Le problème des abattoirs de Genève

Le problème des abattoirs de Genève.

Extrait du rapport du jury relatif au concours pour les Abattoirs de Genève.

Projet « Morituri te salutant »,
classé au 1^{er} rang.

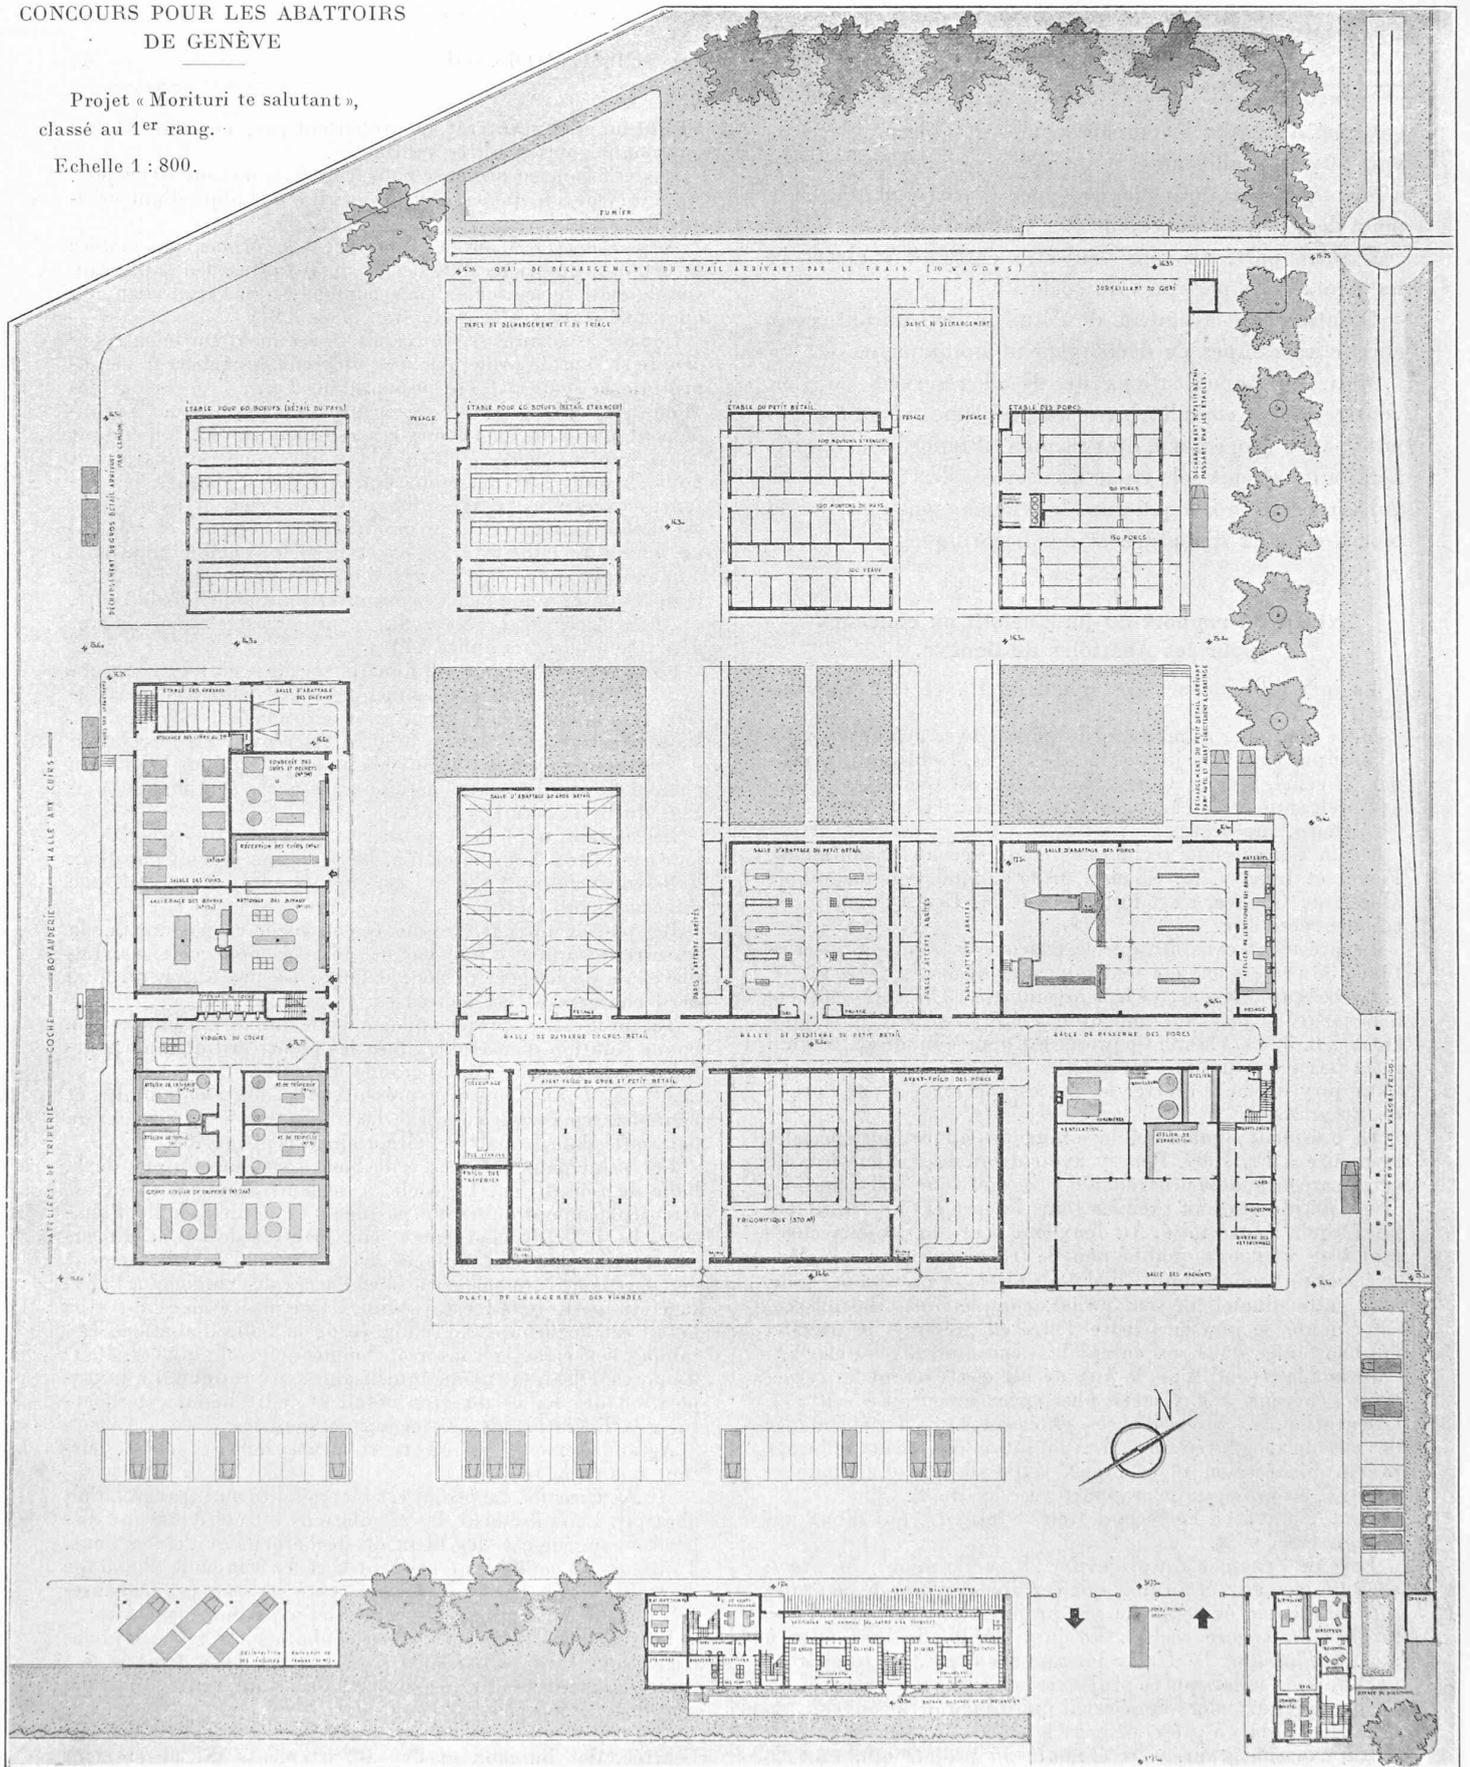
N° 9. *Morituri Te Salutant*. Ce projet est simple, clair et aéré. (Reproduction, page 44.)

Les relations entre les différents services sont bien ordonnées. L'entrée est judicieusement placée quant à son caractère fonctionnel. L'éclairage et l'aération sont favorables. L'architecture est soignée, le cube est réduit. La circulation des camions présente l'inconvénient de passer sous la voie du chemin de fer. Les camions n'ont pas accès à la halle d'abatage du petit bétail.

Les détails manquent pour la manœuvre des wagons et leur conduite à la désinfection. Le projet ne prévoit pas deux halles de resserre. Celle qui est prévue offre, il est vrai, une dimension suffisante.

Les panses doivent être menées au coche en passant par la resserre, ce qui est une lacune, mais facile à corriger. Les places de déchargement sont exigües. La protection du quai de déchargement est heureuse.

Tel qu'il est, ce projet apporte, sous une forme simple, une bonne solution d'ensemble, dont les points critiquables pourraient être améliorés sans grande difficulté.

Projet « Circuits », classé en 4^e rang.
Echelle 1 : 800.

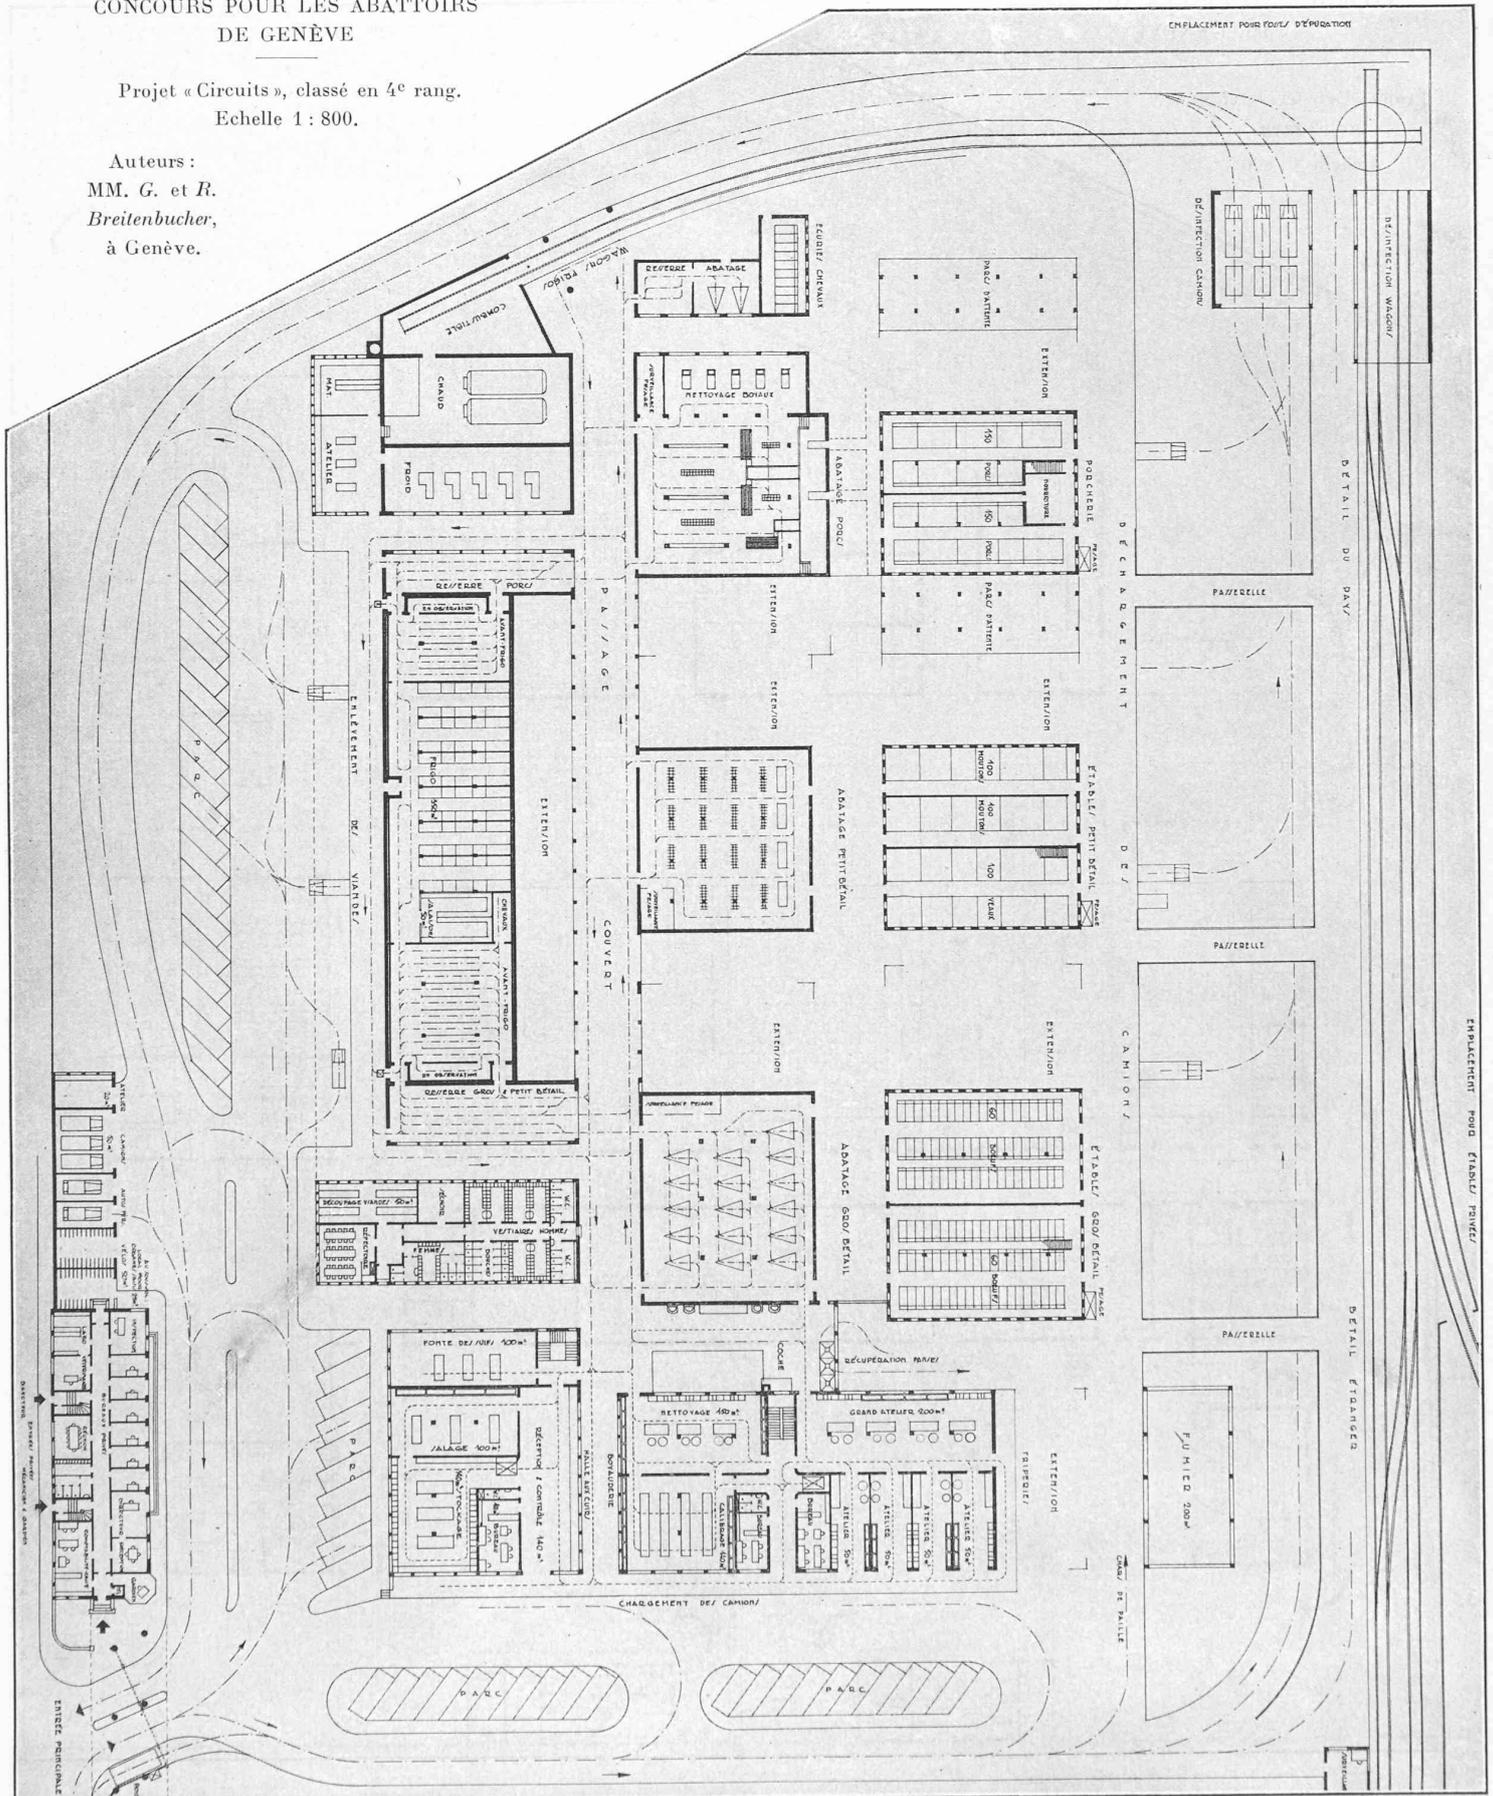
N° 23. *Circuits*. Le projet est bien adapté aux travaux d'un abattoir. Le croisement des circulations est évité par une disposition ingénieuse des lieux de déchargement des camions. Toutefois les camions ne peuvent accéder à la halle d'abatage du petit bétail. Un parc à autos, côté sud-est, est fâcheusement placé sur le parcours sale. (Reproduction, page 47.)

Les relations entre les étables, l'abatage, la resserre et les frigos sont bien réalisées. Le coche, sorti de la triperie, est judicieusement étudié. Les extensions, sauf celles du frigo, sont bien comprises.

Par contre, l'emplacement de la halle aux cuirs, près de l'entrée, des bureaux et des appartements est absolument inacceptable.

Le chargement des tripes sur le parcours sale est une faute. La halle d'abatage du gros bétail est trop courte eu égard à l'équipement proposé. L'architecture est faible, par contre le cube total est réduit.

Projet « Cote 417 », classé au 5^e rang. Echelle 1 : 800.

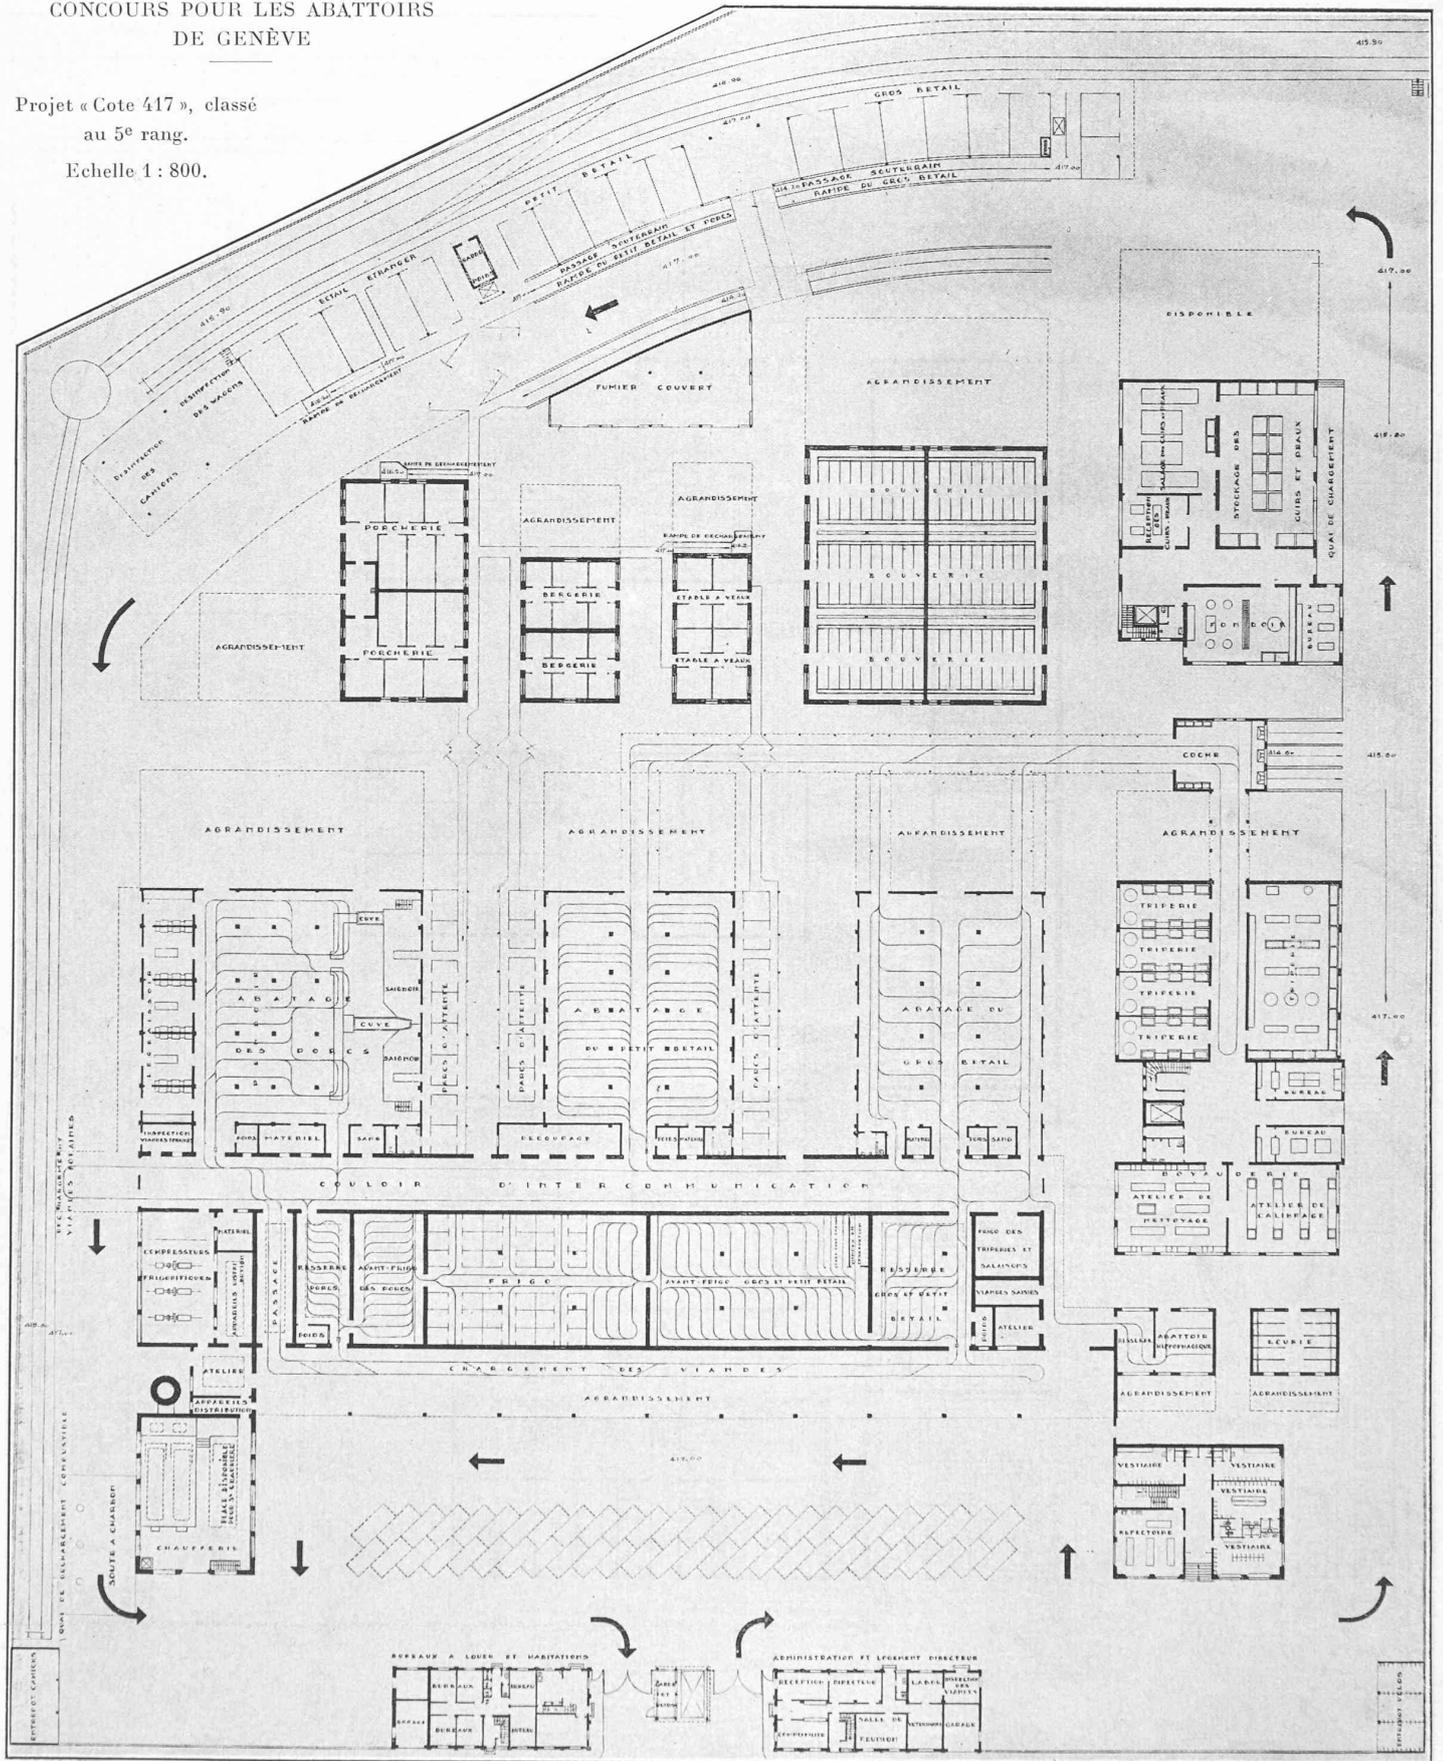
N° 7. *Cote 417*. L'auteur a donné des solutions convenables à certaines questions difficiles et importantes. Un souterrain simple évite le croisement des camions et du bétail allant du quai aux étables. (Reproduction, page 48.)

Le parc à voitures se trouverait entièrement sur le parcours propre si l'entrée principale, par un souci de recherche monumentale, n'avait pas été prévue dans l'axe. L'accès par camions à la halle d'abatage des veaux n'est pas prévu. Le groupement des principaux services est bien résolu. Cependant les agrandissements, tels qu'ils sont proposés, entraînent pour l'instant entre les étables et les halles d'abatage des distances excessives. L'agrandissement du frigo et avant-frigo est inadmissible sous la forme prévue. L'aération en général est bonne. Le cube total est excessif, ce qui semble imputable à la hauteur exagérée d'un grand nombre de locaux. La rampe pour les porcs a une pente beaucoup trop rapide à la descente.
